Nasz znak: BZP-S.271.53.7.2016.EJ

Znak sprawy: BZP/37/16

Dotyczy: Postępowania prowadzonego w trybie przetargu nieograniczonego na „Przebudowę budynku sali gimnastycznej z zapleczem i łącznikiem na terenie Zespołu Szkół nr 11 przy ul. Piasecznej 40 w Szczecinie”

Zgodnie z art. 38 ust. 2 ustawy z dnia 29 stycznia 2004 r. Prawo zamówień publicznych (t.j. Dz. U. z 2015 r., poz. 2164), Zamawiający przekazuje Wykonawcom treść pytań wraz z odpowiedziami:

Rys. 1 – Przekrój podłogi sportowej

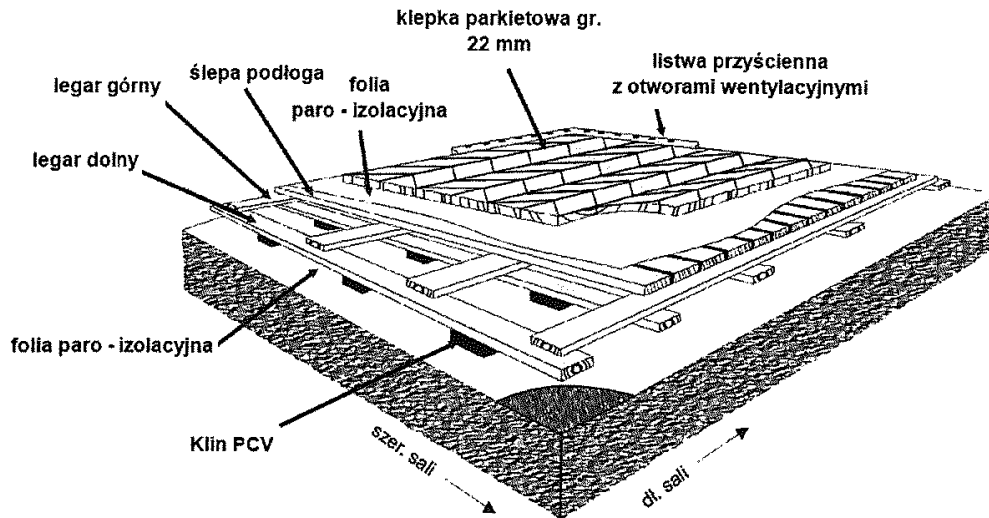
Czy Zamawiający wyraża zgodę na zastosowanie certyfikowanej, systemowej podłogi np. ARIM SPORT 2.S. zgodnej z normą PN 14904:2009 we wszystkich 13 parametrach.

Pragniemy zaprezentować Państwu systemową podłogę **ARIM Sport / 2.S.** z nawierzchnią z parkietu dębowego, jako produktu równoważnego do projektowanego, z prośbą o dopuszczenie do realizacji. Poniżej przekrój podłogi.

Zamawiający podał minimalne parametry jakie powinna spełniać podłoga sportowa. Ocena spełniania przez oferowane roboty budowlane wymagań określonych przez Zamawiającego nastąpi na etapie badania i oceny ofert.
